Oppdragsgiver: Malvik kommune
Oppdragsnavn: Miljøpakkeprosjekt Malvik kommune
Oppdragsnummer: 641653-02
Utarbeidet av: Julie Nordhagen
Oppdragsleder: Janne Iversen
Dato: 21.01.2025
Tilgjengelighet: Åpent

Oppsummering av innkomne merknader til oppstart

Figur 1 Et tidligere forslag til løsning for holdeplass ved kryss/snuplass

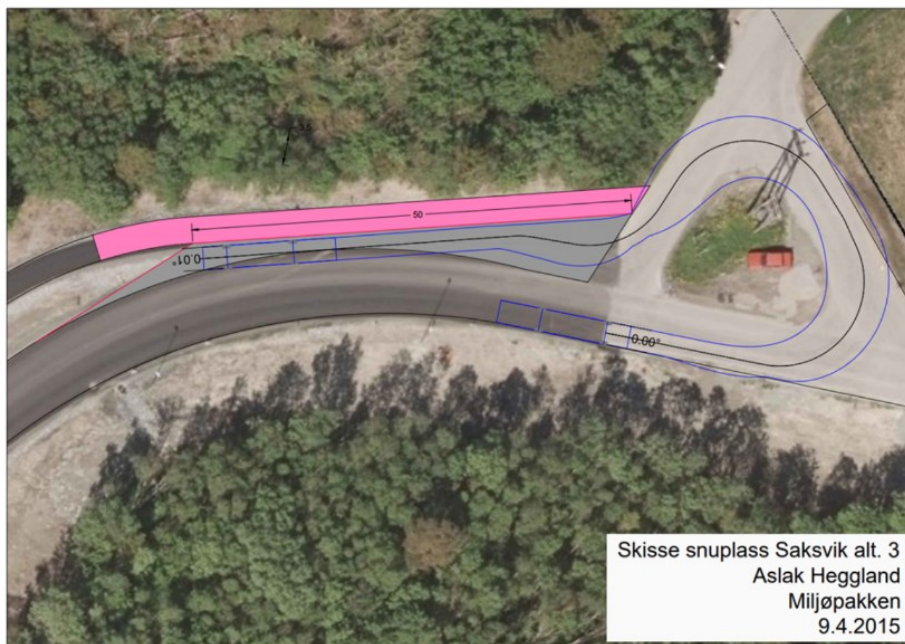
- Rutetilbud: AtB betjener holdeplassen Saksvikkorsen innenfor varslet planområde med linje 79 Sluppen/Strindheim - Være - Vikhammeråsen.
- Med dagens rutetilbud snur AtB buss vest for planområdet på Værestrøa. Dersom det blir endringer i rutestrukturen i fremtiden, så vil en snumulighet ved krysset Væresvegen/Markabygdvegen/Saksvikkorsen være viktig. Ønsker derfor at krysset Væresvegen/Markabygdvegen/Saksvikkorsen utformes slik at det vil være mulig å snu buss her. Det er viktig for AtB å beholde fleksibilitet for AtB. For å kunne snu buss i krysset Væresvegen/Markabygdvegen vil det være nødvendig med noen mindre utbedringer for å sikre at bussen får til svingebevegelsen hele veien rundt. Vi ber om at det avsettes nødvendig areal til holdeplass ved krysset Væresvegen/Markabygdvegen/Saksvikkorsen slik at en linje som eventuelt på sikt vil snu her gis juridisk rett til å stoppe i tilknytning til krysset for å ta på/slippe av

passasjerer. Det har tidligere vært dialog om hvordan en slik løsning kan utformes, et eksempel vist under:

Kommentar: Det er avholdt eget møte med TRFK og AtB 16.9.24, der det ble avklart at AtB per tid ikke har behov eller planer for snuplass ved krysset mot fylkesvegen. Planforslaget er ikke til hinder for at dette kan etableres på et senere tidspunkt. Se utdypende om dette i planbeskrivelsen, *Medvirkning*.
